### Brandveiligheid rieten gevel

Referentie : 20241250 / 33872  
Behandeld door : 5.1.2e  
Datum : 1 oktober 2024

Project : Brandoverslag via rieten gevels: Boulevard de Wielingen  
Betreft : Brandveiligheid rieten gevel

Figuur 2 aansluiting riet op achterconstructie (detail 03 en 44 van gebouw 16).

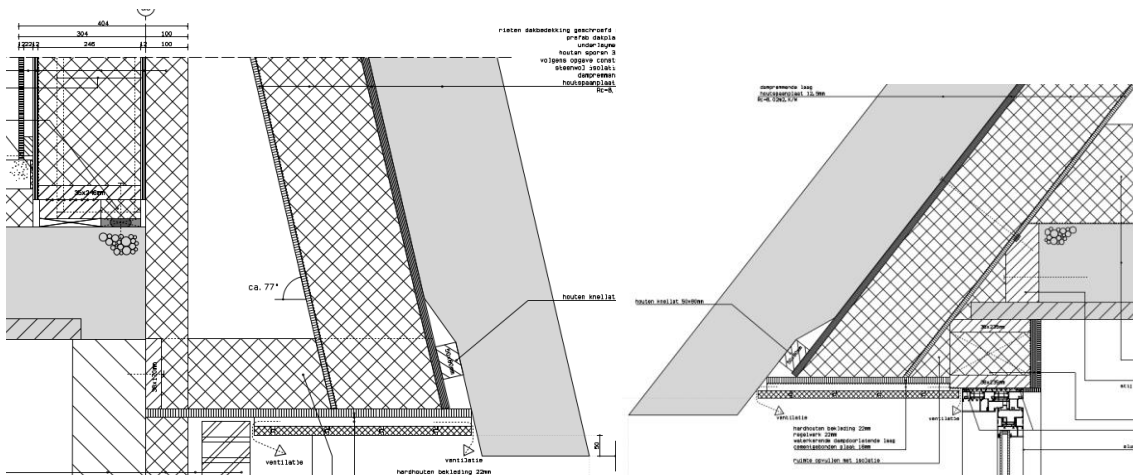
Er is in dit project sprake van schroefriet: het riet wordt daarbij op een multiplex plaat geschroefd. Deze houten plaat is middels een houten stijl- en regelwerk tegen een HSB binnenspouwblad geplaatst of tegen het dakelement, zie figuur 2.

Het HSB binnenspouwblad is 30 minuten brandweren in beide richtingen, zie uitgangspunten. Ook het dakelement moet hieraan voldoen.

Figuur 3 Gebouw 16 met detail 13+14

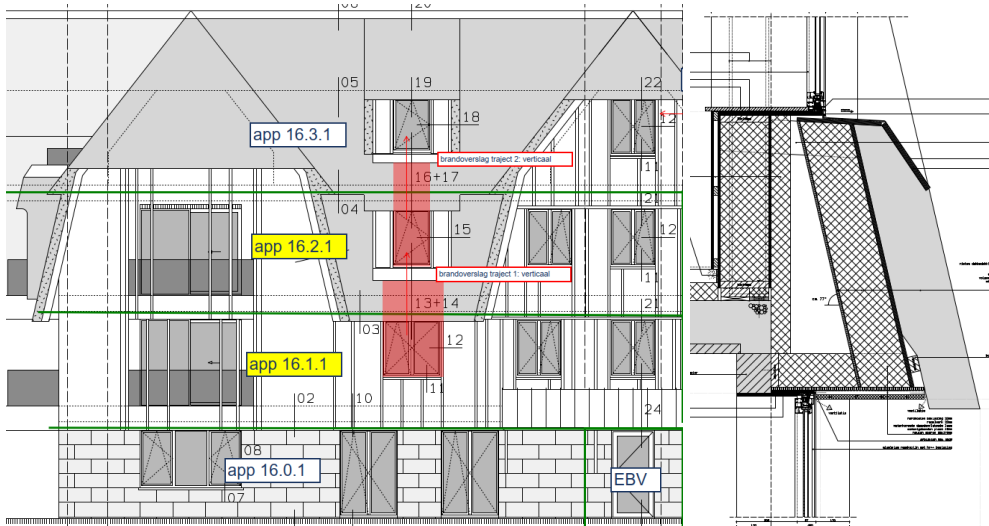
Het riet onder de gevelopening is middels een waterslag afgedekt. Vlammen op het rietoppervlak kunnen zich voordoen onder de waterslag. Hier is alleen aan de oppervlakte zuurstof beschikbaar waardoor van een langzame inbranding kan worden uitgegaan met kleine vlamlichamen. De dikte van zo een vlamlichaam is bepaald conform een berekening zoals opgenomen in bijlage 2. Deze vlamdikte bedraagt 20 cm (worst case). Op basis van de brandproeven in Arnhem bedraagt de vlamdikte circa 10 a 15 cm. Brandoverslag risico van het brandende riet naar de, niet brandwerend uitgevoerde, gevelopeningen is bepaald in horizontale en verticale zin.

Figuur 5 Detail 88 ter plaatse van appartement 25.1.2

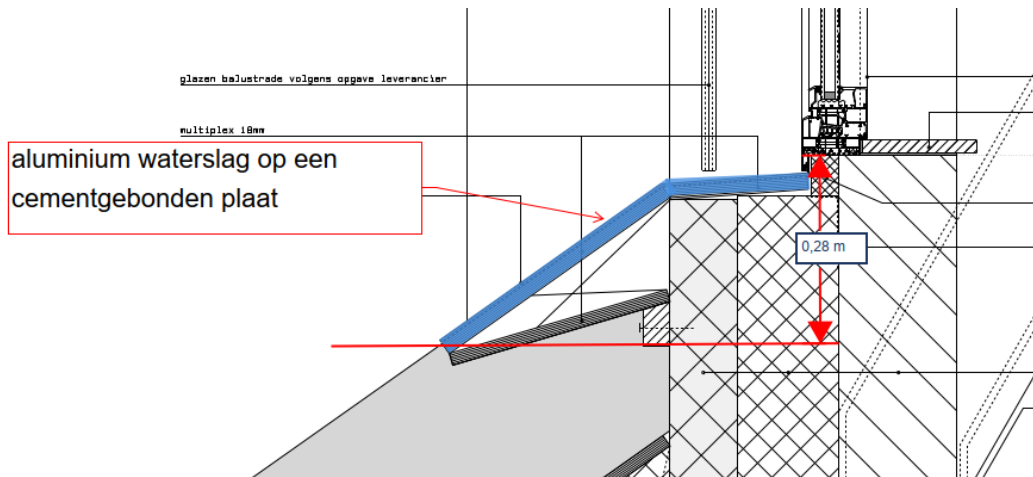
In onderstaande figuur is een voorbeeld gegeven van detail 88 (appartement 25.1.2) ter plaatse van de aansluiting van de onderdorpel van het kozijn op het rietpakket. Hierbij wordt het riet over een hoogte van 280 mm (vanaf onderzijde onderdorpel) voorzien van aluminium waterslag op een cementgebonden plaat, waarbij ervan uit mag worden gegaan dat deze bestand is tegen bezwijken bij brand.

*Figuur 6 Detail 14 waarbij vlam op riet wordt afgeschermd door cementgebonden plaat.*

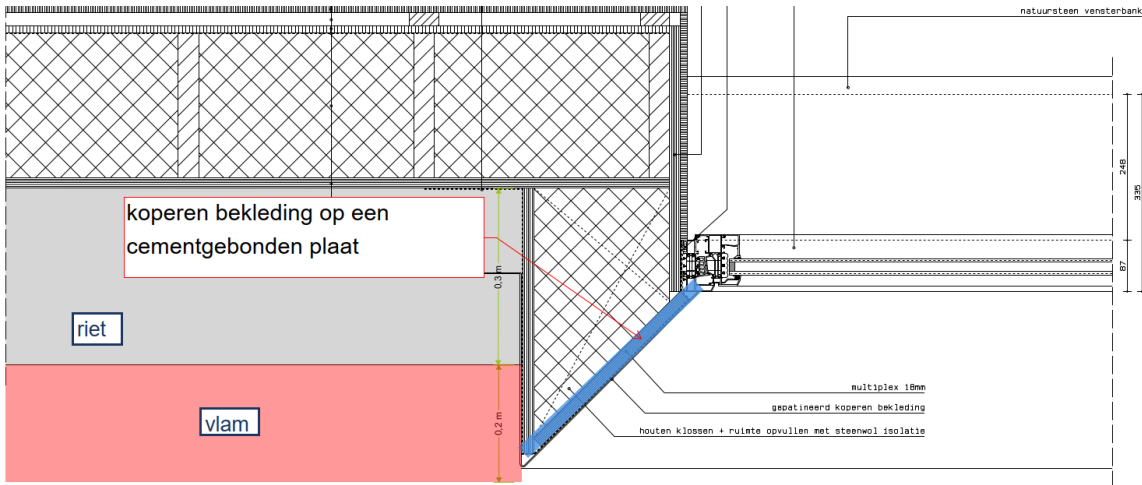
In detail 14 is een koperen bekleding op een cementgebonden plaat toegepast aan de zijkant van het riet. Hierdoor wordt de gevelopening in zijn geheel afgeschermd en zal de zichtfactor nagenoeg 0 bedragen. Als er stalen zetwerk wordt toegepast aan de zijkant van het riet, kan dit wel in de berekening van de vereiste afstand mee worden genomen. De cementgebonden plaat dient op de achterliggende HSB gevel gemonteerd te worden zodat deze bij brand niet bezwijkt, waardoor gedurende de gehele brandduur de naastgelegen gevelopening wordt afgeschermd voor de vlammen. Zie figuur 6 op de volgende pagina.

*Figuur 7 Plattegrond en aanzicht van penant met riet.*

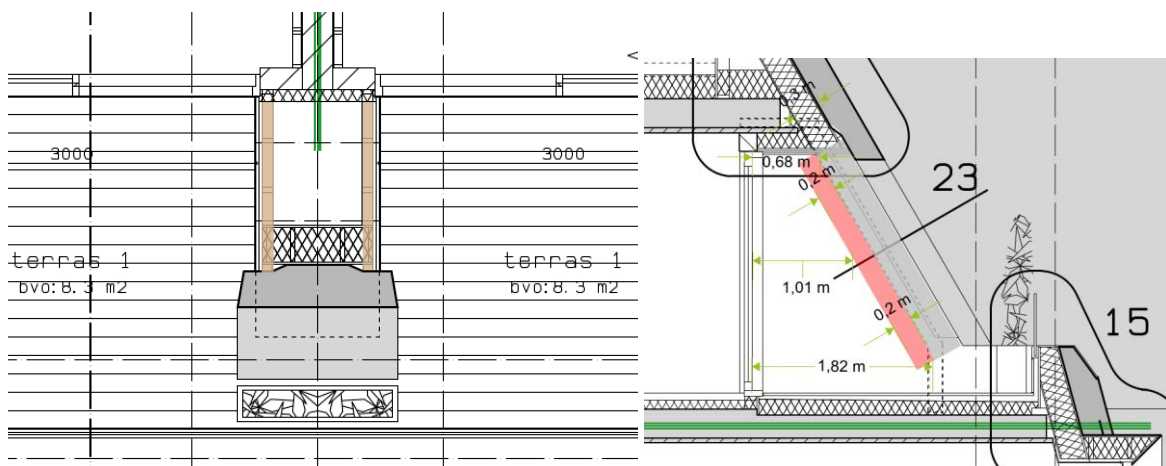
In detail 23 is op de kopse kant van een terrasafschieding riet aanwezig. Dit riet kan van alle kanten branden hetgeen voorkomen moet worden. Er zal achter de hardhouten latten een cementgebonden plaat aangebracht moeten worden zodat het riet niet van achteren in brand raakt maar over de voorzijde naar de naastgelegen woning moet "lopen". Gezien vanaf een aanzicht loopt de gevel naar binnen toe terug en komt het riet daardoor steeds dicht bij de naastgelegen gevelopening (afstand van 1,82 tot 0,68 m). Zie ook figuur 7.

*Figuur 8 Brandwerende voorzieningen bij detail 23*

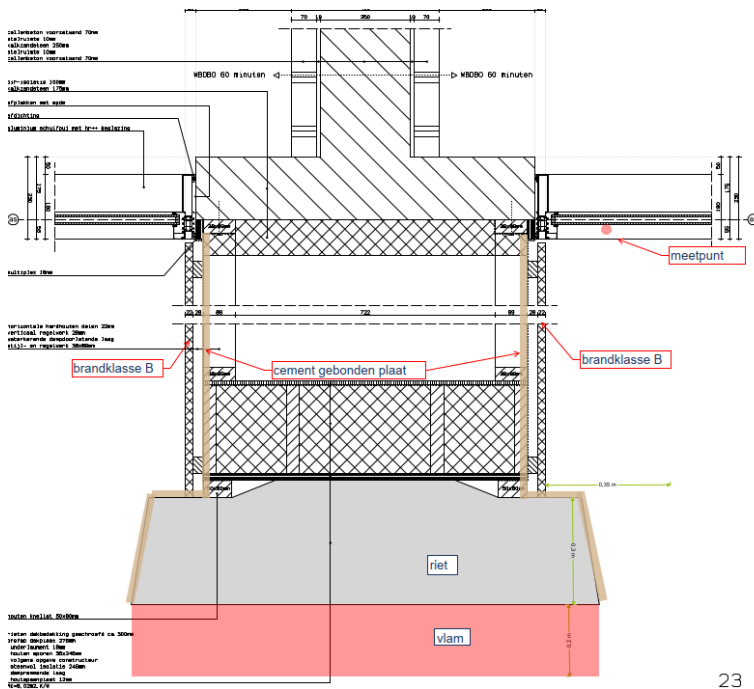
Voor deze situatie is de stralingsflux op de gevelopeningen berekend, zie bijlage 4. De straling ter plaatse van de naastgelegen gevelopening bedraagt ca. 34 kW/m<sup>2</sup>. Dit is veel te hoog waardoor het riet afgeschermd dient te worden met een cementgebonden plaat. Zie detail in figuur 8.

De cementgebonden plaat dient op de achterliggende HSB gevel gemonteerd te worden zodat deze bij brand niet bezwijkt, waardoor gedurende de gehele brandduur de naastgelegen gevelopening wordt afgeschermd voor de vlammen. Alleen dit is praktisch niet uitvoerbaar. Alleen een cementgebonden plaat aan de achterzijde van het riet, zie afbeelding rechts, is niet voldoende.

Optie is het verwijderen van de rietengevel op deze positie of het uitvoeren van 30 minuten brandwerende raamopeningen van buiten naar binnen. Dit geldt alleen tussen appartementen 24.3.1 en 24.3.2 op de derde verdieping van gebouw 24 (voorgevel).

Figuur 10 Details 18 en 56 van gebouw 16

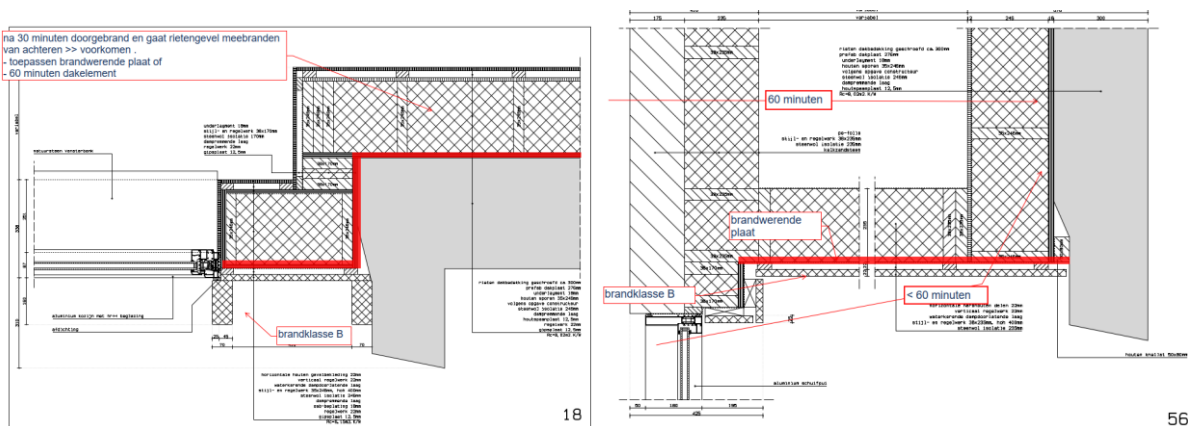
Nu komen er in dit project situaties voor waarbij het binnenspouwblad na 30 minuten doorgebrand is en het vuur dus achter het rietpakket terecht kan komen, waardoor mogelijk een grote rietbrand zou kunnen ontstaan. Om dit te voorkomen dient een 60 minuten brandwerend binnenspouwblad/dakelement toegepast te worden óf een brandwerende plaat achter het rietpakket geplaatst te worden in plaats van de 18 mm underlayment plaat. Zie onderstaande details als voorbeeld, zijn ook in bijlage 5 opgenomen.

Door toepassing van een 60 minuten brandwerend binnenspouwblad/dakelement óf de brandwerende plaat wordt in deze situaties de rieten gevel/dak niet meer vanaf de achterzijde bedreigd. De eventuele brandwerende plaat dient vastgemaakt te worden aan de gevel.

- In basis is een goed gesloten brandwerend vlak aanwezig tussen de brandcompartimenten en de rieten gevel c.q. het rieten dak, in de vorm van het 30 minuten brandwerende HSB binnenspouwblad/dakelement. Echter na 30 minuten zal in deze situatie het rietpakket vanaf de achterzijde mee kunnen branden waardoor mogelijk een grote rietbrand zou kunnen ontstaan. Om dit te voorkomen dient een 60 minuten brandwerend binnenspouwblad/dakelement

toegepast te worden óf een brandwerende plaat achter het rietpakket geplaatst te worden in plaats van de 18 mm underlayment plaat. In bijlage 5 is dit principe weergegeven. Niet alle details zijn beoordeeld, maar dit principe kan doorgezet worden voor alle details.
